DETERMINAZIONE DEL DIRIGENTE SERVIZIO VIA/VINCA 29 novembre 2024, n. 796

[ID VIP 9210] - Parco agrivoltaico "AgroPV - Capacciotti" di potenza elettrica complessiva pari a 74,88 MW, da realizzare nei Comuni di Cerignola (FG) e Ascoli Satriano (FG).

Proponente: GREEN GENIUS ITALY UTILITY 5 S.r.l.

Scheda istruttoria relativa al progetto individuato con ID VIP 9210

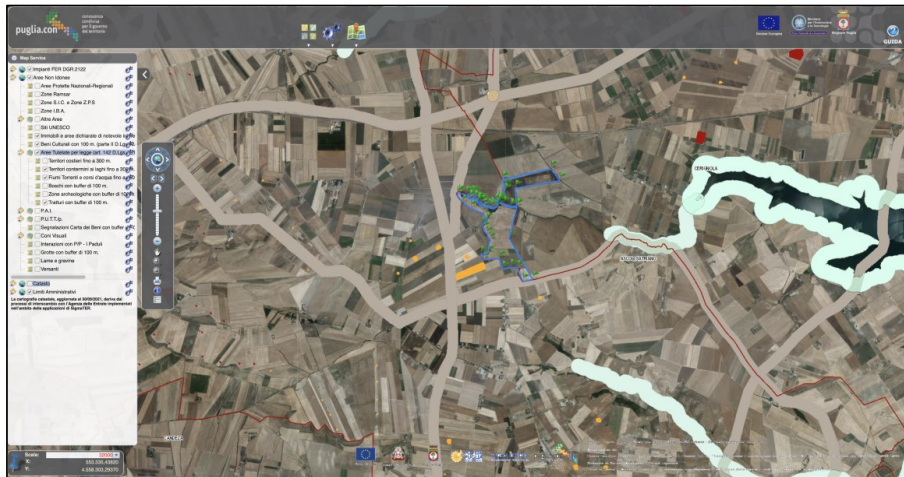
L'area dell'impianto proposto NON ricade tra quelle indicate come IDONEE ai sensi del Regolamento Regionale n. 24 del 2010, come mostrato nella figura soprastante.

Nello specifico si evidenzia che le aree occupate dai pannelli:

- nella parte a nord-est intersecano **segnalazioni carta dei beni** con buffer di 100 mt e nello specifico Località Coppa Capacciotti e Località Capacciotti (villaggio) codici: FG007160 ed FG007162.

- La parte a sud dell'impianto confina con il Tratturello Foggia - Ascoli – Lavello (n.36), classificato dal Quadro di Assetto dei Tratturi (QAT), approvato con DGR n.819 del 2 maggio 2019, come appartenente alla classe a) ex art. 6 c. 1 della L.R. 4/2013, ovvero tra i tratturi che "conservano l'originaria consistenza o che possono essere alla stessa recuperati, da conservare e valorizzare per il loro attuale interesse storico, archeologico e turistico-ricreativo".

- La parte a nord-ovest dell'impianto ricade nel buffer di 100 mt. del Tratturello Stornara- Lavello (n.55) classificato dal Quadro di Assetto dei Tratturi (QAT), approvato con DGR n.819 del 2 maggio 2019, come appartenente alla classe a) ex art. 6 c. 1 della L.R. 4/2013, ovvero tra i tratturi che "conservano l'originaria consistenza o che possono essere alla stessa recuperati, da conservare e valorizzare per il loro attuale interesse storico, archeologico e turistico-ricreativo".

L'elettrodotta attraversa per un tratto il Tratturello Foggia-Ortona-Lavello (n.37), e per il tratto successivo il Tratturello Foggia - Ascoli – Lavello (n.36), entrambi classificati dal Quadro di Assetto dei Tratturi (QAT), approvato con DGR n.819 del 2 maggio 2019, come appartenenti alla classe a) ex art. 6 c. 1 della L.R. 4/2013, ovvero tra i tratturi che "conservano l'originaria consistenza o che possono essere alla stessa recuperati, da conservare e valorizzare per il loro attuale interesse storico, archeologico e turistico-ricreativo".

Ubicazione dell'impianto rispetto alle aree non idonee ex dell'art. 20, co.8, D.Lgs. n.199/2021

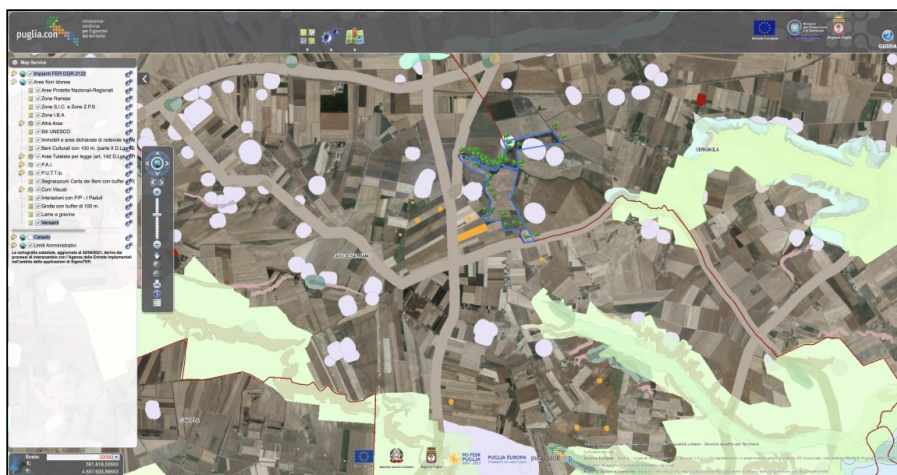
- **non** è interessata dall'installazione di impianti della stessa fonte (lett. **a**). Occorre specificare altresì che:
 - la particella 18 del foglio 352, comune di Cerignola (FG), presenta, ad una distanza di circa 100 m. dall'impianto, nella parte a sud-ovest dello stesso, un impianto fotovoltaico identificato con ID: F/117/08?, che risulta autorizzato, ma non ancora realizzato.

- **non** è adiacente alla rete autostradale entro una distanza di 300 metri (lett. **c ter 3**).
- **ricade** nel perimetro di 500 m. da beni sottoposti a tutela ai sensi della Parte II o dell'art. 136 del decreto legislativo n.42/2004 (lett. **c quater**). Nello specifico, si evidenzia che:

- la parte a sud dell'impianto confina con il **Tratturello Foggia - Ascoli – Lavello (n.36)**, classificato dal Quadro di Assetto dei Tratturi (QAT), approvato con DGR n.819 del 2 maggio 2019, come appartenente alla **classe a**) ex art. 6 c. 1 della L.R. 4/2013, ovvero tra i tratturi che "conservano l'originaria consistenza o che possono essere alla stessa recuperati, da conservare e valorizzare per il loro attuale interesse storico, archeologico e turistico-ricreativo".

- La parte a nord-ovest dell'impianto ricade nel buffer di 500 mt. del **Tratturello Stornara - Lavello (n.55)** classificato dal Quadro di Assetto dei Tratturi (QAT), approvato con DGR n.819 del 2 maggio 2019, come appartenente alla **classe a**) ex art. 6 c. 1 della L.R. 4/2013, ovvero tra i tratturi che "conservano l'originaria consistenza o che possono essere alla stessa recuperati, da conservare e valorizzare per il loro attuale interesse storico, archeologico e turistico-ricreativo".

- La parte a nord-ovest dell'impianto ricade inoltre nel buffer di 500 mt dal **Tratturello Foggia-Ordona-Lavello (n.37)**, anch'esso classificato dal Quadro di Assetto dei Tratturi (QAT), approvato con DGR n.819 del 2 maggio 2019, come appartenente alla **classe a**) ex art. 6 c. 1 della L.R. 4/2013, ovvero tra i tratturi che "conservano l'originaria consistenza o che possono essere alla stessa recuperati, da conservare e valorizzare per il loro attuale interesse storico, archeologico e turistico-ricreativo".

L'elettrodotto attraversa per un tratto il Tratturello Foggia-Ordona-Lavello (n.37), e per il tratto successivo il Tratturello Foggia - Ascoli – Lavello (n.36), entrambi classificati dal Quadro di Assetto dei Tratturi (QAT), approvato con DGR n.819 del 2 maggio 2019, come appartenenti alla classe a) ex art. 6 c. 1 della L.R. 4/2013, ovvero tra i tratturi che "conservano l'originaria consistenza o che possono essere alla stessa recuperati, da conservare e valorizzare per il loro attuale interesse storico, archeologico e turistico-ricreativo".

L'area di installazione dell'impianto Fotovoltaico in progetto NON ricade tra quelle individuate come IDONEE ai sensi dell'art. 20, comma 8, lettera c-quater del D.lgs. 199/2021.
